Krycí list ZBV

III/33912 Pertoltice- Chlístovice I

Změnový list

Iniciátor Změny: Zhotovitel
Předmět Změny: Sanace podkladních vrstev

Protokol č. 10927/UNS/24 o kontrole zhutnění

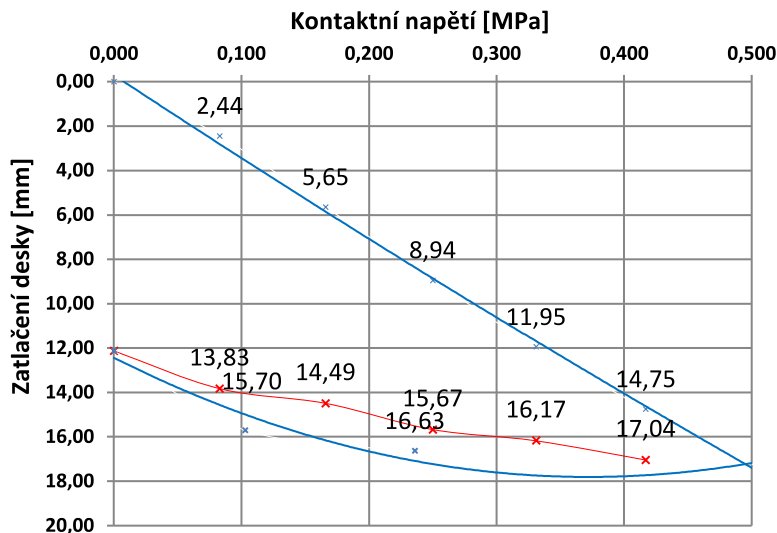
První zatěžovací cyklus	$E_{def,1}$	6,1	MPa
Druhý zatěžovací cyklus	$E_{def,2}$	19,9	MPa
$E_{def,2} / E_{def,1}$		3,26

Žádáme o změnu rozsahu Díla z důvodu nestabilního podloží- viz. Statická zátěžová zkouška pro pozemní komunikace a s tím spojené přidání konstrukční vrstvy z kameniva stmeleného cementem SC C8/10 a související úprava vrstev asf. betonu pro ložní vrstvy ACL 22+, a asf. betonu ACP 16+.

Z tohoto důvodu došlo k následujícím změnám oproti předpokladům (PDPS):
Sanace je navržena ve stejné tloušťce 35 cm, avšak místo ACL 22 80 mm a ACP 16 120 mm, bude SC 8/10 150 mm a ACP 16 50 mm, čímž je zajištěna dostatečná únosnost podkladních vrstev.

Protokol č. 20927/UNS/24 o kontrole zhutnění

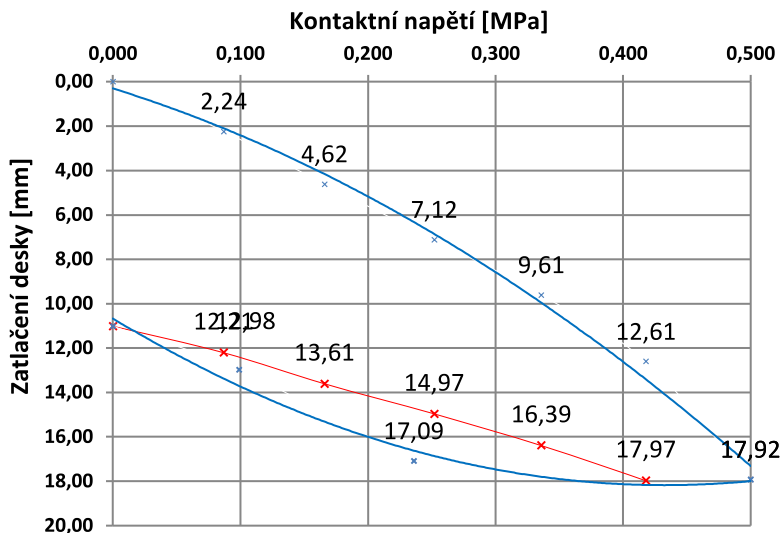
První zatěžovací cyklus	$E_{def,1}$	7	MPa
Druhý zatěžovací cyklus	$E_{def,2}$	13,8	MPa
$E_{def,2} / E_{def,1}$		1,97

Protokol č. 30927/UNS/24 o kontrole zhutnění

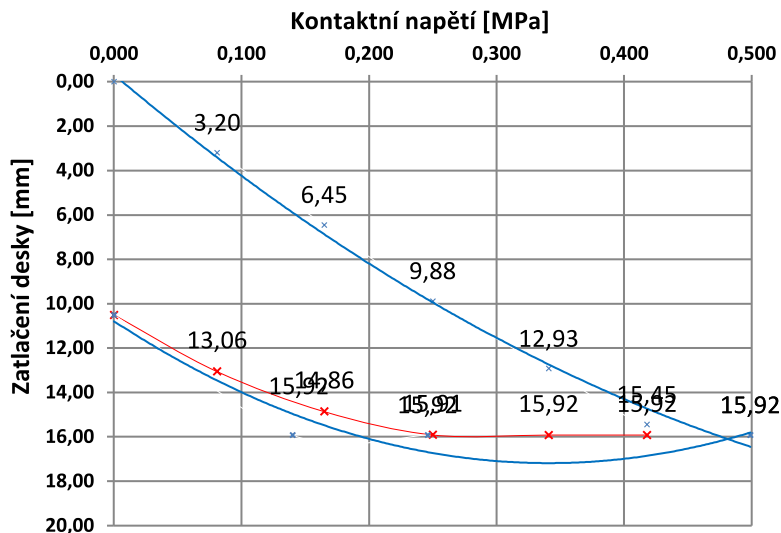
První zatěžovací cyklus	$E_{def,1}$	6,4	MPa
Druhý zatěžovací cyklus	$E_{def,2}$	18,1	MPa
$E_{def,2} / E_{def,1}$		2,83
